Oggetto: **Presentazione di Osservazioni relative alla procedura di Valutazione di Impatto Ambientale (VIA)** – art.24 co.3 e art. 29 D.Lgs.152/2006 e s.m.i. - *relativa all'installazione di un impianto per la produzione di energia elettrica da fonte eolica denominato "Parco eolico Nule - Benetutti" nei Comuni di Nule e Benetutti (SS), di potenza complessiva pari a 62,7 MW ed opere connesse, da realizzarsi nei comuni di Nule (SS), Benetutti (SS), Buddusò (SS) Orune (NU) e Osidda (NU), compreso tra quelli elencati nell'allegato II alla Parte II del D.lgs. 152/06 e s.m.i. al comma 2 – Impianti eolici per la produzione di energia elettrica sulla terraferma con potenza superiore a 30 MW- proposto dalla società Innogy Italia s.p.a. con sede legale in Via F. Restelli 3/1, 20124 Milano. Intervento nel procedimento ex artt. 9 e ss. della legge n. 241/1990 e s.m.i.*

## **ATTO DI OSSERVAZIONI**

Con istanza pubblicata il 4.08.2020 sul sito del Ministero dell' Ambiente è stato avviato il procedimento di valutazione di impatto ambientale (V.I.A. – Cod.Proced.5471) relativo al progetto denominato “**Parco eolico di Nule – Benetutti**”, presentato dalla soc. Innogy Italia s.p.a. (di seguito Soc

**Figura 41: Fotoinserimento turbine NU-06 – NU-08**  
*Immagine tratta dagli elaborati progettuali*

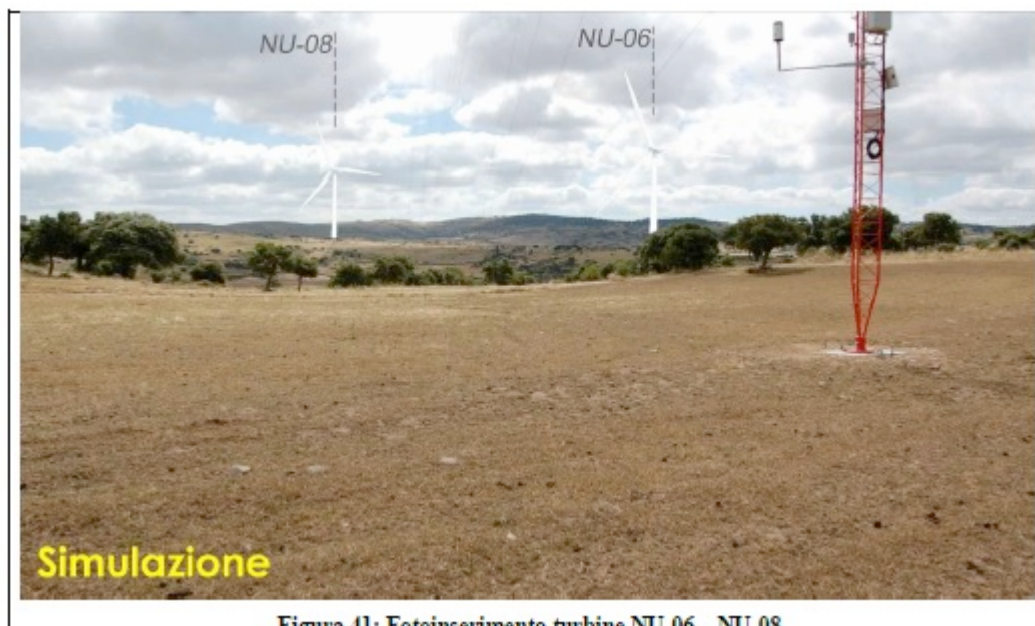
Peraltro la questione della visibilità e intervisibilità dei generatori, l'unica di interesse della Società, viene risolta ricorrendo a supporti tecnici di apparente oggettivazione. Il Pianoro che ospita seminativi con un abitato agricolo sparso e prossimo agli abitati di Nule (3,5 km) e Benetutti (4,6 km), vengono presentati come radure inospitali in corografie a scale inadeguate oppure ricorrendo a fotosimulazioni non significative. Lo

skyline del maestoso scenario montano del Goceano viene annegato in un'indifferenziata tonalità di grigi e mortificato da una sequenza fotografica che sceglie angolazioni e punti di vista soggettivi.

In pratica la Società adotta angolazioni visuali tese unicamente a dimostrare impatti visivi nulli o minimi. Ne consegue l'inadeguatezza dei rendering fotografici con inserimento delle torri eoliche (in quale scala?), che avrebbero la pretesa di racchiudere in fotogrammi di pochi centimetri paesaggi fruibili a perdita d'occhio e di comunicare le percezioni visive di un osservatore immerso in essi. In tal modo si può al più restituire l'idea di un "panorama" osservato da un punto di vista di scelta soggettiva (se non strumentale!), non trasmettere la percezione emotiva di un osservatore, quando non quella delle comunità che vi sono nate. Non a caso le istantanee sono state eseguite nel corso della stagione secca e le torri diluite appaiono diluite sullo sfondo con nuances appena percettibili sullo sfondo del bianco delle nuvole.

**Figura 70: Fotosimulazione dal punto di ripresa C1**

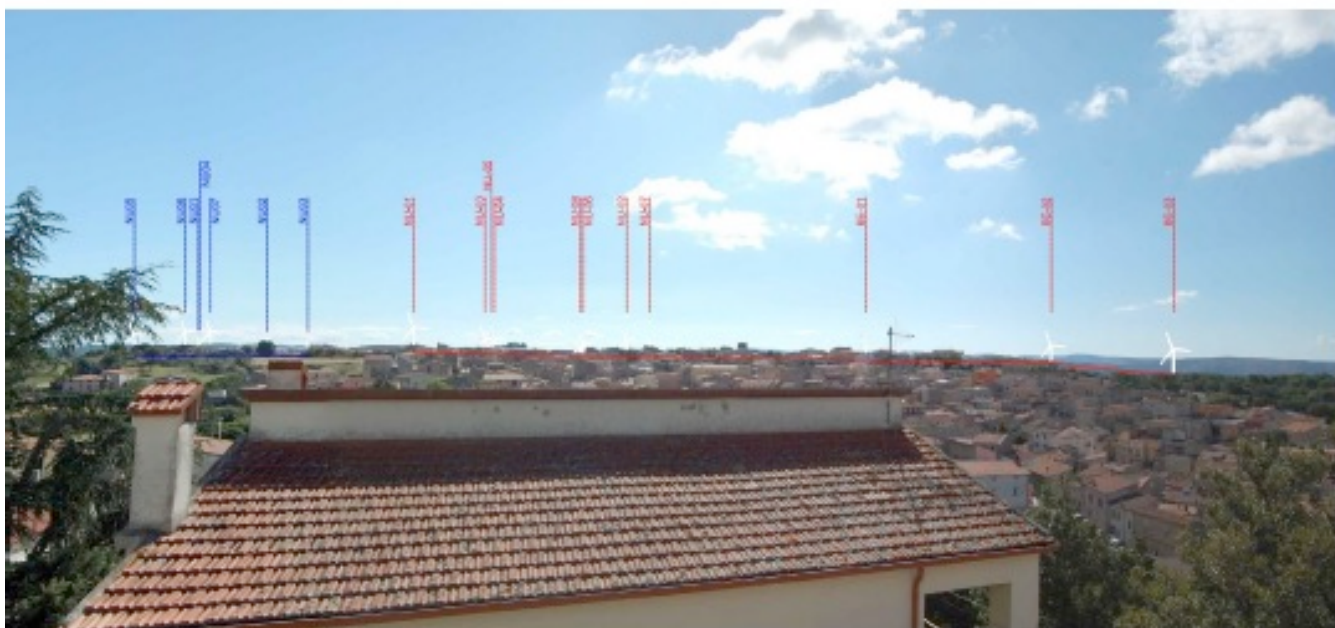
Nella Relazione paesaggistica al paragrafo Analisi impatti cumulativi si fa riferimento a preesistenti n.11 aerogeneratori di altri impianti più vicini all'area di progetto, ubicati ad una distanza di circa 1.5 km, e appartenenti nello specifico al parco eolico Friel, in territorio di Nule. L'effetto della cumulazione degli impatti paesaggistici, analizzati come già detto dal punto di vista della sola visibilità, è presentato in una serie di fotosimulazioni (pgg.120- 126). Nonostante la scelta di punti di vista non del tutto significativi

e artifici fotografici riduttivi dai rendering appare in tutta la sua evidenza l'effetto di alterazione paesaggistica e la violenza dell'impatto. Ecco come si presenterebbe lo sky line del Comune di Nule:

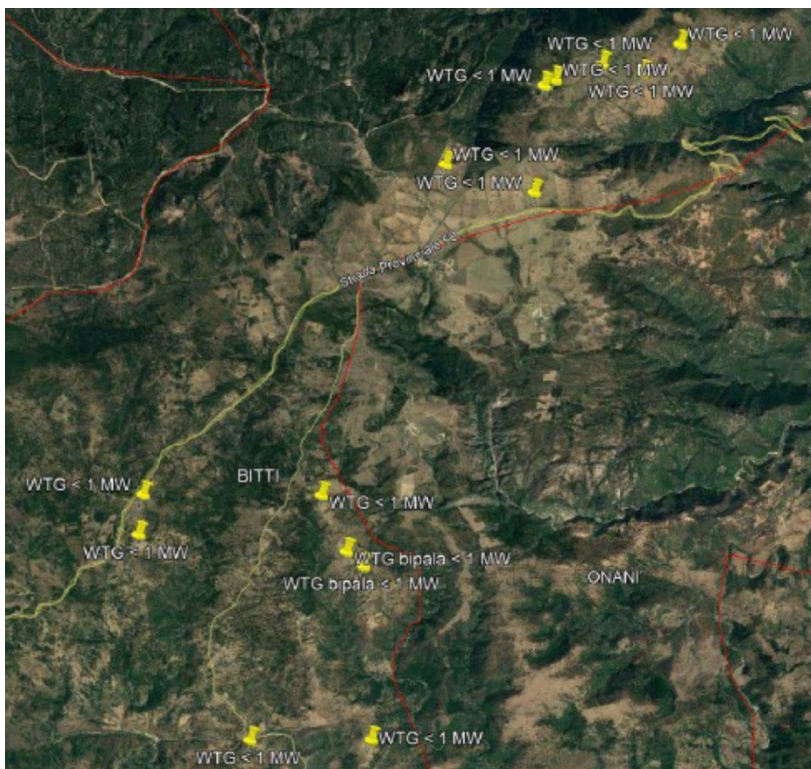
La stessa società ha presentato in data 10.02.2020 (fase di istruttoria VIA) presso l'Assessorato dell'Ambiente della Regione Sardegna un altro progetto:

- Impianto eolico e relative opere connesse della potenza di 21 MW - Comuni di Nule, Buddusò e Osidda. VIA

Non è presente nella documentazione alcuna tavola in cui per gli impianti esistenti e per i predetti, comprensivi del Parco proposto, siano presi in esame gli effetti cumulativi sia nei confronti del paesaggio che dell'ambiente. Va peraltro evidenziato che a più vasta scala il moltiplicarsi di impianti industriali per la produzione di energia elettrica da FER, al di fuori di qualsiasi principio di pianificazione e programmazione, ma localizzati sulla base dei fattori ambientali favorevoli, sta provocando a livello regionale una trasformazione paesaggistica irreversibile, paragonabile alla deforestazione eseguita nell'800 per lo sfruttamento dei boschi. Anche in questo caso infatti fu messa in atto una manovra a fini speculativi per la produzione di energia da biomassa arborea. Ancora oggi interi contesti geografici isolani, spogliati della copertura boschiva soffrono di erosione e dissesti geologici irreversibili. Nel caso degli impianti alimentati da FER da una parte ettari di terreno pianeggianti vengono sottratti all'agricoltura per l'installazione di pannelli solari, dall'altra Parchi eolici disseminati su crinali e pianori alterano lo skyline. Accade così che alture come quelle del Limbara, del Goceano, dell'Anglona, del Sarrabus, del Sarcidano, della Barbagia, un tempo additate a modello paesaggistico ed ecosistemico risultino oggi omologabili allo squallore dei paesaggi industriali.

Figura 1 – Tracciato complessivo (in azzurro) di Einstein Telescope; pale eoliche contrassegnate da segnaposto bianco.

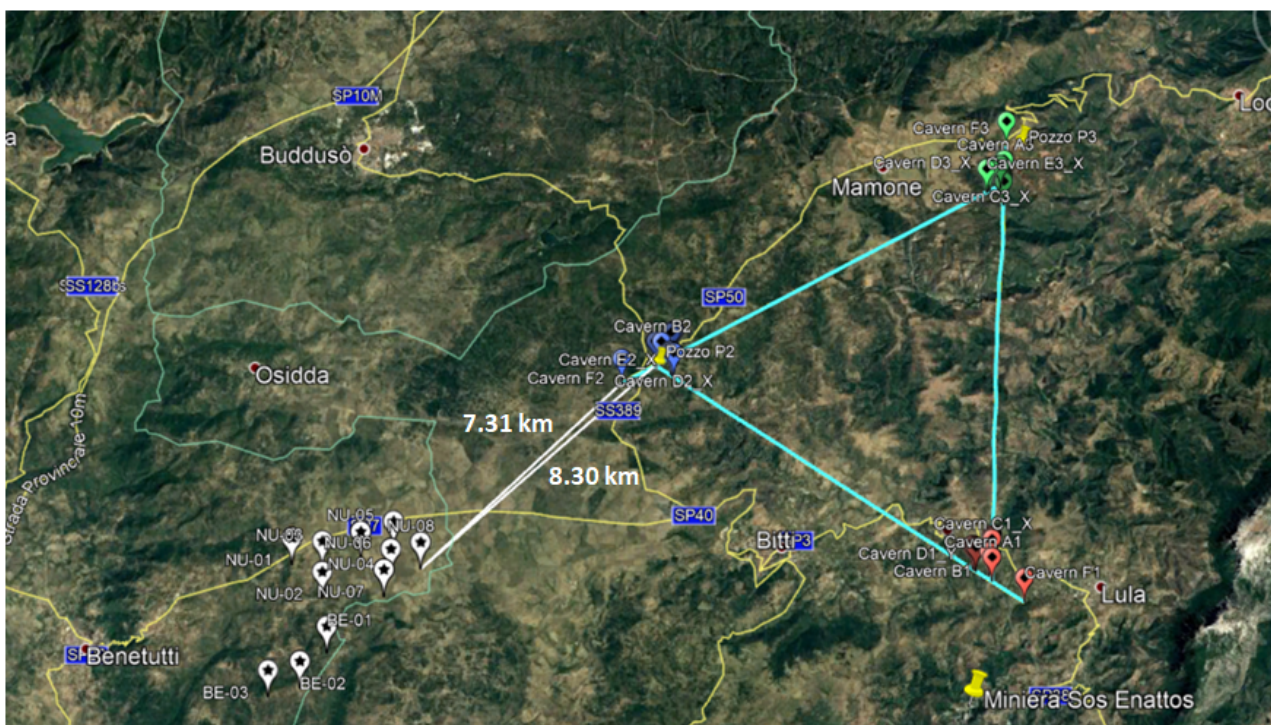
- Essendo il contesto territoriale di area vasta, per le peculiari caratteristiche geologiche ed ambientali uniche in Europa, luogo d'elezione per ospitare attività di ricerca scientifica di altissimo livello e di interesse internazionale (Einstein Telescope e SARDAGRAV), si rendono incompatibili con esso realizzazioni di Parchi eolici che andrebbero ad interferire con le attività di ricerca scientifica impedendone lo svolgimento.
- Tale condizionamento comprometterebbe inoltre in modo irreversibile le future possibilità di sviluppo e promozione di un territorio che individua in tali iniziative scientifiche e non nella proliferazione dei parchi eolici un'occasione storica di riscatto dalla violenza coloniale.
